MINISTERIO
PARA LA TRANSICIÓN ECOLÓGICA
Y EL RETO DEMOGRÁFICO

CONFEDERACIÓN
HIDROGRÁFICA
DEL CANTÁBRICO, O.A.

I N F O R M E

REVISIÓN Y ACTUALIZACIÓN DE LOS MAPAS DE PELIGROSIDAD Y RIESGO DE INUNDACIÓN - 2º CICLO EN LA DEMARCACIÓN HIDROGRÁFICA DEL CANTÁBRICO OCCIDENTAL

Fig 3. Mapa de situación de los tramos de estudio asociados al ARPSI ESO18-AST-40-1

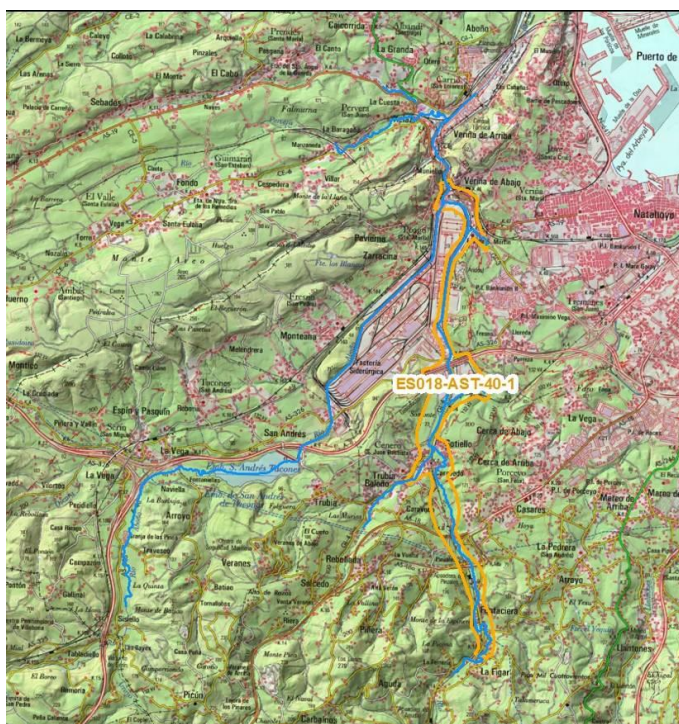
Con fecha de entrada 30/10/2019 EDP energía presenta escrito de “alegaciones” sobre el ARPSI ES018-AST-40-1 que afecta al entorno de las instalaciones de la Central Térmica de Aboño, manifestando lo siguiente:

- Ni en el periodo de consulta pública para la EPRI de la ARPSI-ES018-AST-40-1 del 1er ciclo ni en el del 2º ciclo, la Central Térmica de Aboño aparece dentro del polígono de estudio publicado por la CHC.

- Que en la publicación de los mapas de riesgo e inundabilidad correspondientes al 1er ciclo, la CPTAB apareció incluida, en una zona de acomodación, del polígono de estudio que previamente no había sido publicado en las ERPSIs. Que, en dicho estudio, no había sido tenido en cuenta la batimetría actualizada de la ría de Aboño a su paso por CPTAB.

Al objeto de elaborar la cartografía de peligrosidad y riesgo de los tramos que fueron objeto de estudio del ARPSI ESO18-AST-40-1, también se incluyen los resultados de las modelizaciones de las longitudes de acomodación del modelo hidráulico, tanto aguas arriba como aguas abajo, si bien estos se sitúan exteriores al ámbito de delimitación preestablecida para el ARPSI.

La incorporación de estos tramos es del todo necesaria para un correcto funcionamiento del modelo hidráulico, en concreto, cuanto el tránsito se hace en régimen lento, al objeto de establecer como condición de contorno a imponer en el extremo aguas abajo de manera que esta esté relacionada con una variable hidráulica, como la velocidad o el calado. Cuando no se dispone de información fiable sobre las condiciones de contorno a imponer en el modelo y éstas tengan que ser estimadas, se tendrá en cuenta que los resultados de la modelización hidráulica podrán diferir de la situación real en las inmediaciones de los contornos del modelo.

La longitud del modelo que se ve afectada por estas discrepancias se puede denominar como longitud de acomodación y variará en función de las características del tramo de estudio y las condiciones de contorno impuestas. En estas circunstancias, se considera acertado alejar la condición de contorno de la CPTAB y, por tanto, alargar la longitud del tramo de estudio hasta el mar para, de esta manera, disminuir o minorar la repercusión de la imposición de la condición de contorno y por tanto considerar más fiables los resultados en zonas no afectadas por los tramos de acomodación, pues se encuentran más alejados del final del modelo, que es donde es más inestable.

En consecuencia, conviene matizar que en relación con las alegaciones presentadas por EDP relativas a aumentar el nivel de precisión de la cartografía de peligrosidad y riesgo de inundación, si bien el tramo objeto de análisis se sitúan fuera del ámbito de la delimitación fijada para el ARPSI ES018-AST-40-1, esta CHC estima adecuada las observaciones formuladas señalando que ya se encuentran en marcha los trabajos para la revisión y actualización de este tramo.

Perfil 1

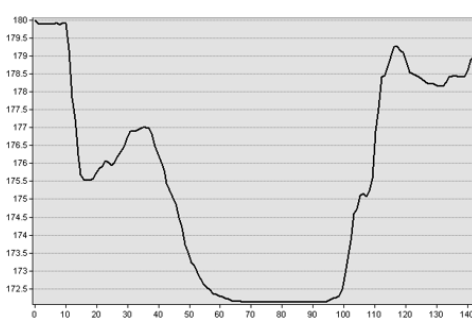
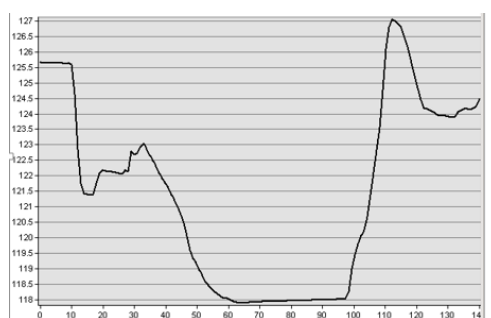
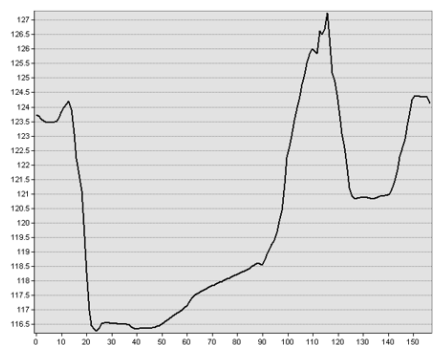
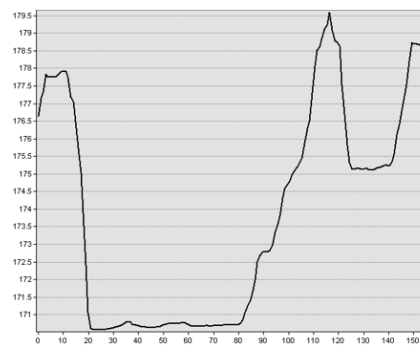
1. Se propone una modificación del Modelo Digital del Terreno (MDT) empleado en la modelización, basado en:

- Se propone una nueva clasificación de los puntos del vuelo LiDAR;
- Se aporta información adicional sobre los edificios presentes en la zona;
- Se realiza un levantamiento topográfico;
- Se aportan nuevas batimetrías;

Aplicando esta metodología se obtienen resultados diferentes a los obtenidos aplicando la clasificación preliminar ofrecida por el CNIG.

En los siguientes perfiles se pueden observar las diferencias obtenidas, en el tramo de estudio, mediante la clasificación preliminar de los puntos LiDAR ofrecida por el CNIG y la obtenida mediante el procedimiento descrito.

Modelo presentado por la CHC para T100:

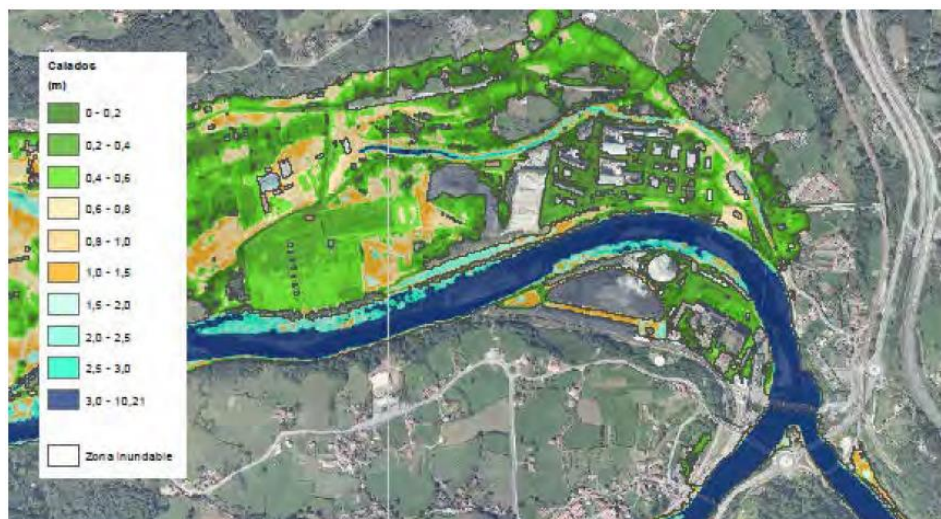
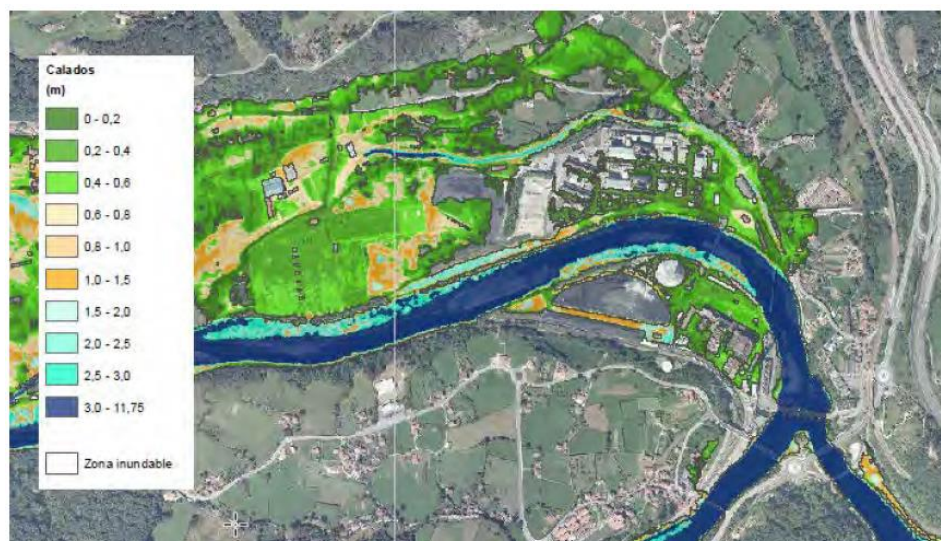
Respecto a los nuevos datos batimétricos, en el estudio presentado por EDP, se realiza una comparación del MDT, en el entorno del cauce, empleado en los mapas de peligrosidad y el corregido mediante nuevas batimetrías. En la siguiente imagen se muestra dicha comparación:

Se observa que las nuevas batimetrías generan diferencias en el lecho del río de casi 1 m en algunas zonas, si bien, a pesar de ser una mejora en la definición del cauce, esto tiene efectos limitados en caso de grandes avenidas, tal y como se muestra en las salidas gráficas del informe presentado por EDP:
